Formular de evaluare a condițiilor de accesibilitate a clădirilor publice

Data: 23-06-2025

Categorii	Indicatori	Date colectate
Localitate, raion:	Avrameni (Riscani)	
Adresa, strada, nr.:	s. Avrămeni	
Instituția:	Primăria satului Braniște	
Tipul instituției:	Administrație publică locală	
Latitudinea:	47.79059 ,	
Longitudinea:	27.253272

Fig. V.23. – Exemplu de conformare a suprafețelor vitrate în cadrul foi de ușă și realizarea contrastului vizual

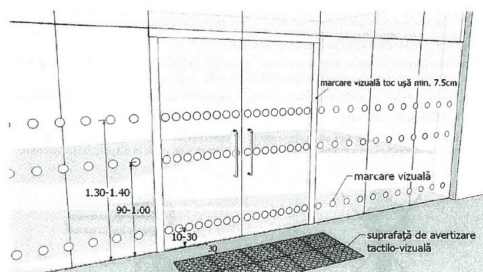
Categorii	Indicatori	Date colectate
	Uși în interior:	Lățimea: 140 cm
	Praguri de la ușile de interior:	Prag 1 cu înălțimea: 4 cm Standard: pragul trebuie să fie de maxim 2 cm
	Ușile de la intrare și din interiorul clădirii sunt dotate/marcate corespunzător cu semne contrastante:	Nu Standard: este o diferență de culoare contrastantă (culori închise / culori deschise) între perete și podea

Fig. V.1 Buzunare la coridoare /p.47/

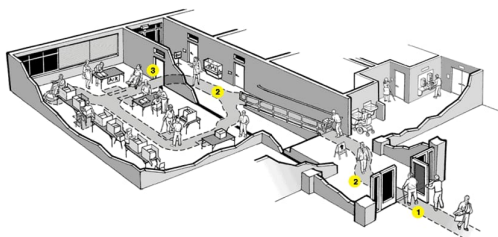
Coridoare:	Da
------------	----

Fig. V.42.a Amenajarea unei cabine WC adaptate - tip A

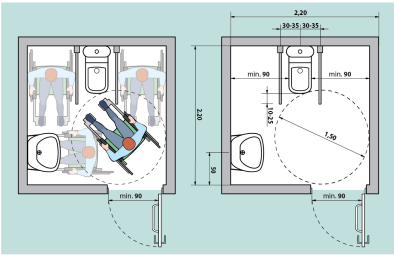
Categorii	Indicatori	Date colectate
Grup sanitar	Grup sanitar în exterior:	Da
	Grup sanitar în interior:	Nu
